**Avis délibéré de la mission régionale d'autorité  
environnementale sur la révision allégée n°2 du plan local  
d'urbanisme (PLU) de la commune de La Balme-de-Sillingy (74)**

**Avis n° 2025-ARA-AUPP-1598**

**Avis délibéré le 8 juillet 2025**

Figure 1 : OAP n°10 - schéma d'aménagement (source : dossier)

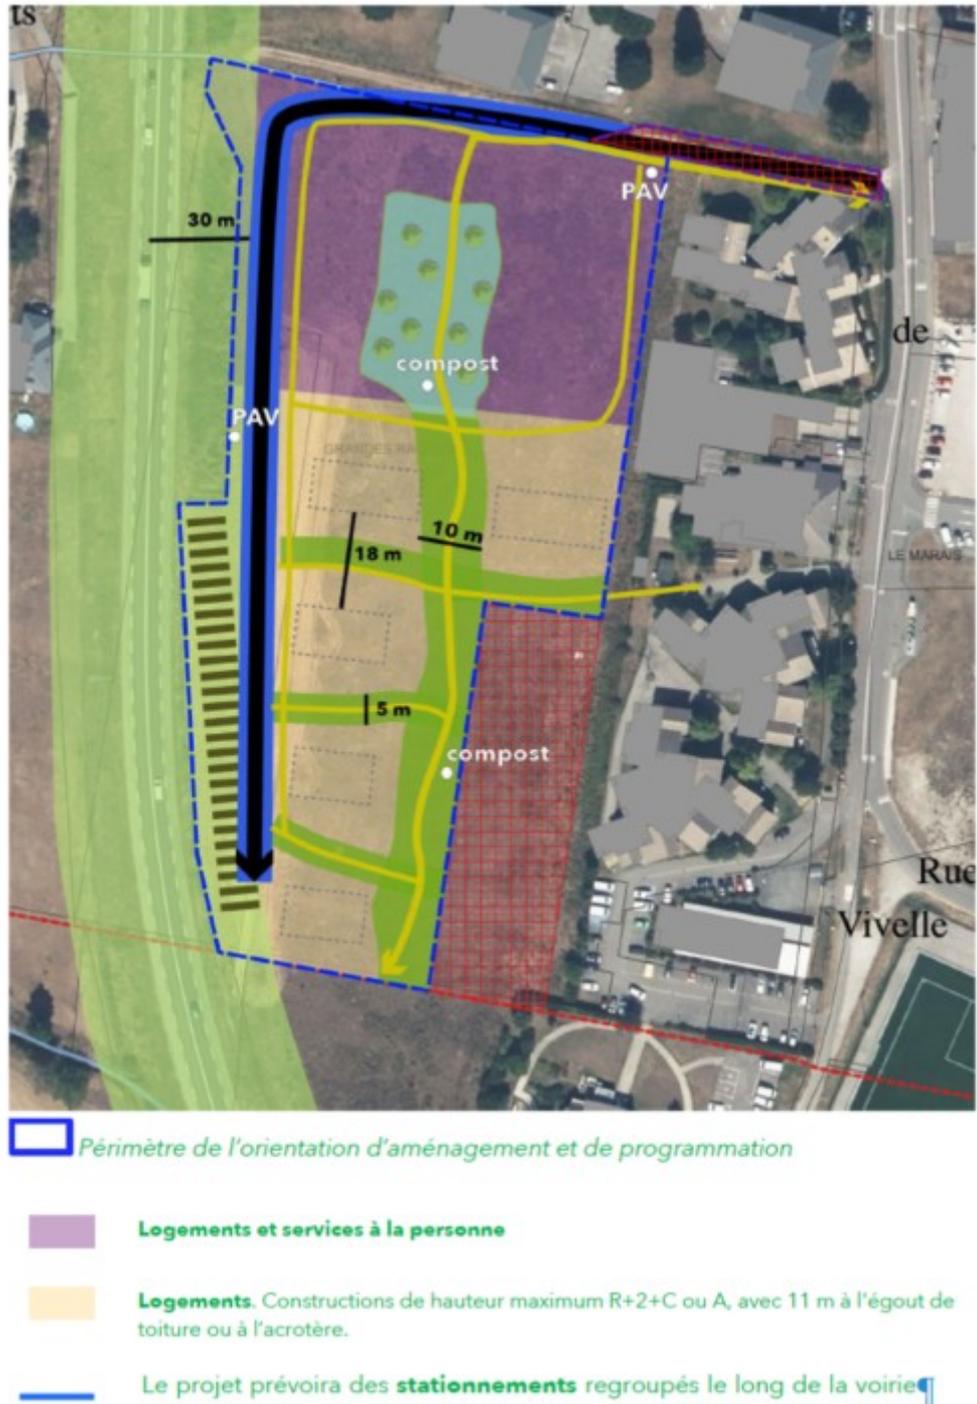
- l'enjeu du bruit est pris en compte dans le projet d'évolution du PLU dans la mesure où l'OAP prévoit, d'une part, une fragmentation des barres d'immeubles et leur implantation perpendiculaire à la RD pour limiter la réverbération du bruit et, d'autre part, un prolongement du merlon existant en partie nord de l'opération, ces deux mesures sont qualifiées de « *mesures de réduction* » (RP1 p.38, RP2 §4.2.9 p.168, OAP p.32, 34) ;

- le recul de 30 m de l'axe de la RD 1508 (au lieu de 100 m) est qualifié de « *distance suffisante vis-à-vis de la circulation* » (RP1 §9.4 p.44) et de « *mesure de réduction* » des incidences sonores (RP2 §4.2.9 p.167, également p.164), sans justification.

- l'OAP n°10 des Grandes Raisses prévoit 120 logements, des services à la personne (crèche), une résidence seniors, des aires de jeux pour enfants ;
- l'OAP n°10 est exposée au risque de rupture de canalisation d'hydrocarbures<sup>13</sup>, laquelle est située à l'est, car l'OAP est en partie impactée par la zone de danger liée à cette canalisation, « *Le projet devra prendre des dispositions pour protéger la population exposée dans le secteur* » (RP2 §1.9.3 p.126) ;

- localiser sur un document cartographique, à l'échelle de l'OAP n°10, le fuseau du pipeline pour identifier clairement la ou les zones de danger et les constructions ou aménagements de l'OAP n°10 qui y sont projetés ;

- préciser quelle est la population supplémentaire induite dans l'OAP n°10<sup>11</sup> ;
- supprimer la qualification de la diminution de la distance de recul par rapport à la voie bruyante de « *mesure de réduction* » des incidences sonores dans la mesure où précisément elle ne réduit pas les incidences mais les augmente ; elle réduit une mesure de protection et aggrave ces incidences au regard des personnes exposées aux nuisances sonores ;
- justifier que l'incidence de l'OAP n°10 est « *faible* » s'agissant de l'air et du bruit.

- **supprimer la qualification de la diminution de la distance de recul par rapport à la voie bruyante de « *mesure de réduction* » des incidences sonores ;**

- **conduire dès ce stade et avant présentation au public la concertation entre le maître d'ouvrage et l'exploitant du pipeline ;**
- **localiser sur un document cartographique, à l'échelle de l'OAP n°10, le fuseau du pipeline pour identifier la où les zones de danger et les aménagements sont projetés ;**
- **expliquer le choix retenu au regard des solutions de substitution raisonnables ;**
- **définir les mesures pour éviter, réduire, compenser les incidences de l'évolution du PLU en termes de risques technologiques ; justifier leur traduction dans l'OAP ou le règlement écrit ou graphique ; définir leurs mesures de suivi.**
